**Avis délibéré sur le projet d'exploitation
du parc éolien de La Monchot
à Raillicourt, Touligny et Montigny-sur-Vence (08)
porté par la société SEPE de la Monchot**

n°MRAe 2022APGE83

Nom du pétitionnaire	Société d'Exploitation du Parc Eolien (SEPE) de la Monchot
Communes	Raillicourt, Touligny et Montigny-sur-Vence
Département	Ardennes (08)
Objet de la demande	Demande d'autorisation environnementale de construire et d'exploiter un parc éolien de 4 aérogénérateurs et 2 postes de livraison.
Date de saisine de l'Autorité environnementale	15/06/22

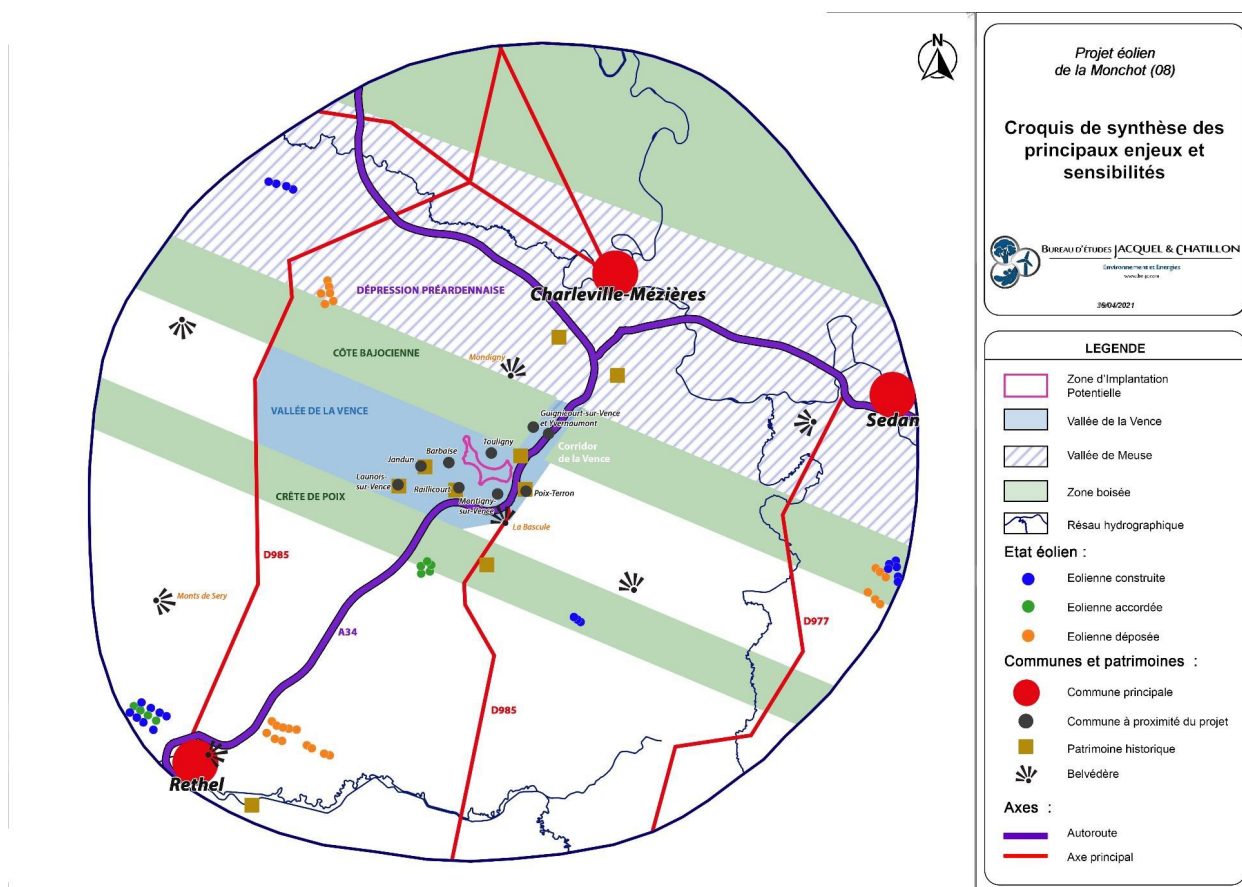
L'Ae s'est fortement interrogée sur la recevabilité d'une demande d'autorisation d'exploiter un parc éolien qui se positionne dans une zone établie comme défavorable à cette activité en raison des enjeux environnementaux du territoire.

Elle recommande au pétitionnaire de retirer sa demande, celle-ci portant sur une installation en contradiction avec un document de planification ayant établi des zones dans lesquelles les impacts sur l'environnement sont forts et non réductibles ou compensables.

L'Ae recommande également au Préfet de ne pas autoriser le projet tant que le pétitionnaire n'aura pas reconsidéré sa localisation.
